Ministero della Transizione Ecologica

Parere n. 271 del 28 maggio 2021

Progetto:	<p style="text-align: center;"><i>Verifica d'ottemperanza</i></p> <p style="text-align: center;">Progetto di adeguamento e miglioramento infrastrutturale ed operativo dell'Aeroporto di Brindisi "Aeroporto del Salento" Prescrizioni: A.1), A.2), A.3), A.4), A.5), A.6), A.7), A.8), A.9) del D.M. n. 246 del 09/10/2014</p> <p style="text-align: center;">ID_VIP: 6043</p>
Proponente:	ENAC

<p>Intervento A</p>
	<p>Intervento B</p>
	<p>Intervento C</p>
<p>Gli interventi di progetto, come rappresentati nella Relazione Generale di Ottemperanza (l'intervento D non è schematizzato)</p>

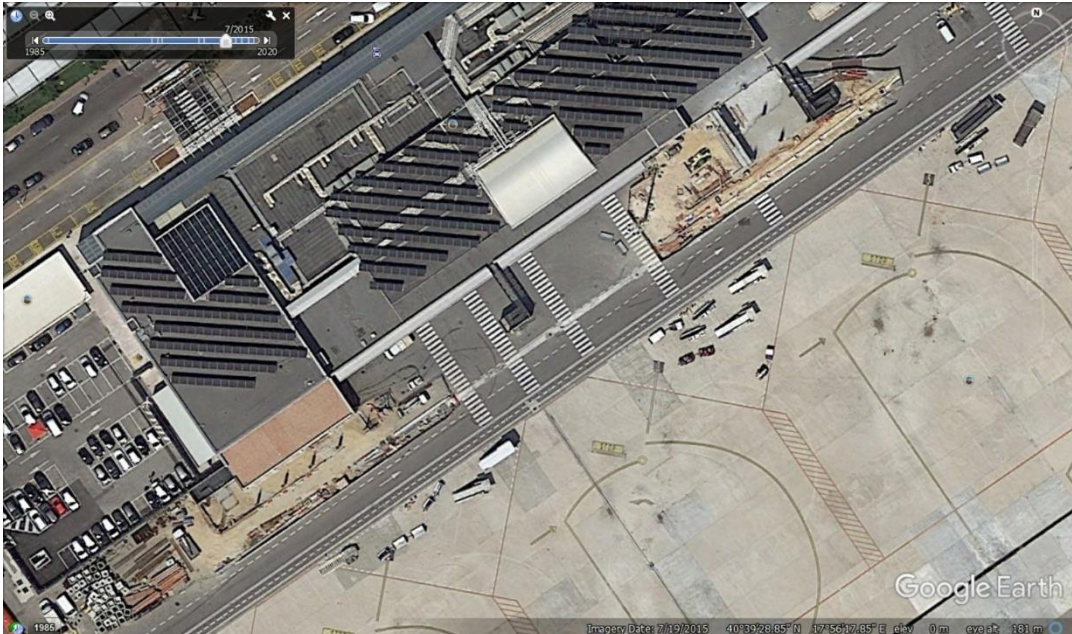
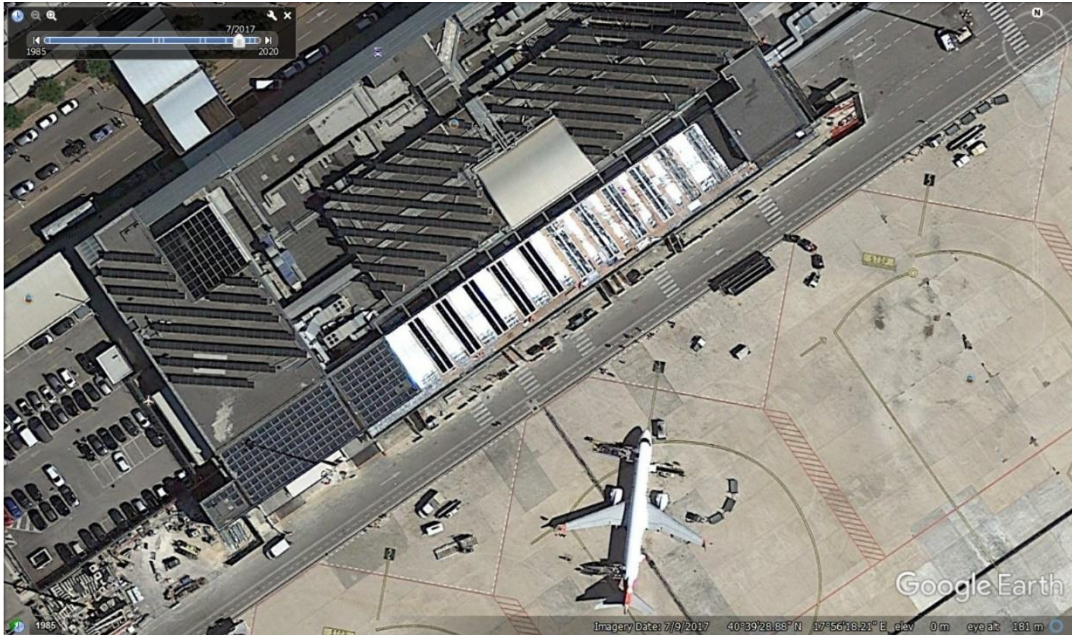
- Nella medesima relazione si specifica che l'intervento previsto dal Masterplan, al n. 4 del succitato elenco, di realizzazione di parcheggi a raso per lunga sosta per circa 750 nuovi posti di 24.500 m², stante le attuali condizioni di traffico, non sarà realizzato;

- L'intervento al n. 4 del Masterplan di ampliamento delle aree di sosta autoveicoli è venuto meno, per quanto afferma il Proponente, in ragione delle mutate condizioni di traffico che, tuttavia, non pregiudicano i tre interventi elencati ai nn. 1, 2 e 3 del Masterplan autorizzato, rispettivamente di ampliamento della sosta aeromobili, di ristrutturazione della caserma dei VVFF e di ampliamento delle sale d'imbarco, che sono confermati (rispettivamente elencati in A, D e B) nella Relazione Generale di Ottemperanza alla quale, inoltre, si aggiunge l'intervento sulla Strada comunale 11 e sentiero luminoso RWY13 (C) che, tuttavia, non è stato oggetto della valutazione ambientale esitata con D.M. n. 246 del 9/10/2014;

- È mutato il quadro di riferimento progettuale sulla base del quale è stato espresso giudizio positivo di compatibilità ambientale con D.M. n. 246 del 9/10/2014, a condizione del rispetto delle prescrizioni elencate all'art. 1 del decreto medesimo, di cui le prescrizioni lett. A) nn. 1, 2, 3, 4, 5, 6, 7, 8, 9 da ottemperarsi prima dell'avvio dei lavori;

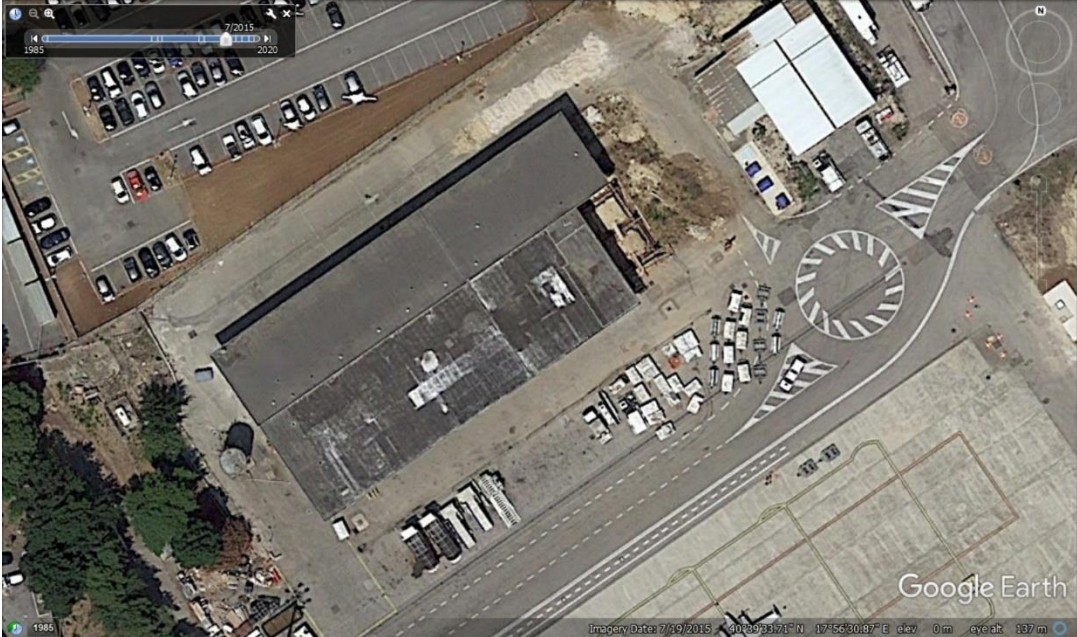
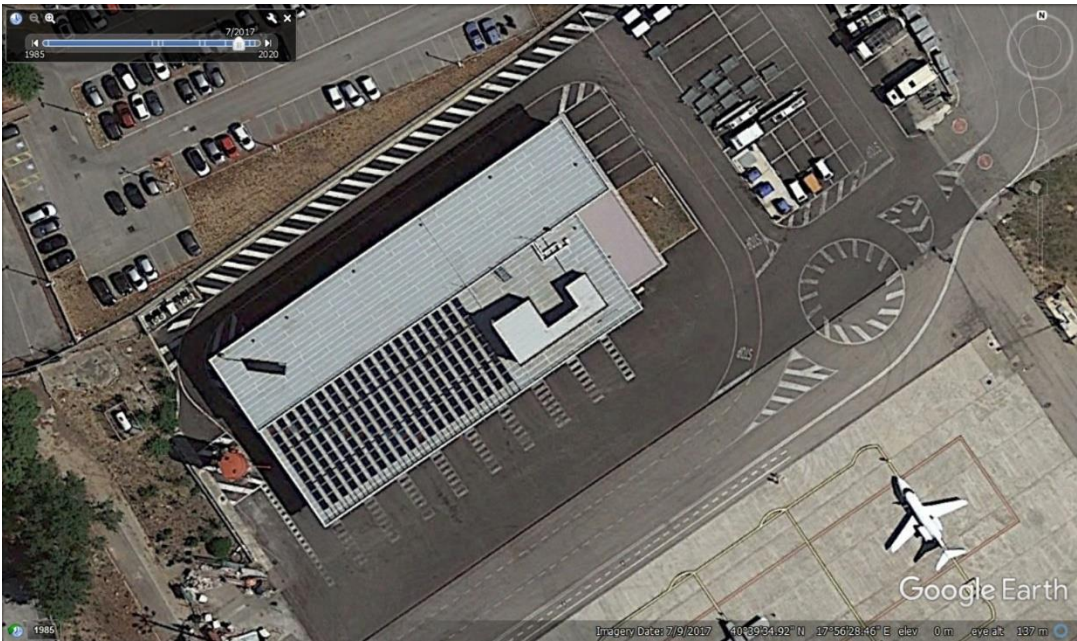
- I tre interventi di ampliamento della sosta aeromobili (A), di ristrutturazione della caserma dei VVFF (D) e di ampliamento delle sale d'imbarco (B), peraltro, risultano essere stati già realizzati al luglio 2017

(Google Earth), sulla base delle evidenze di trasformazione, coerenti con gli interventi progettuali previsti in ciascuno dei siti, riscontrate attraverso l'analisi multitemporale condotta con lo strumento immagini storiche di Google Earth Pro ®;
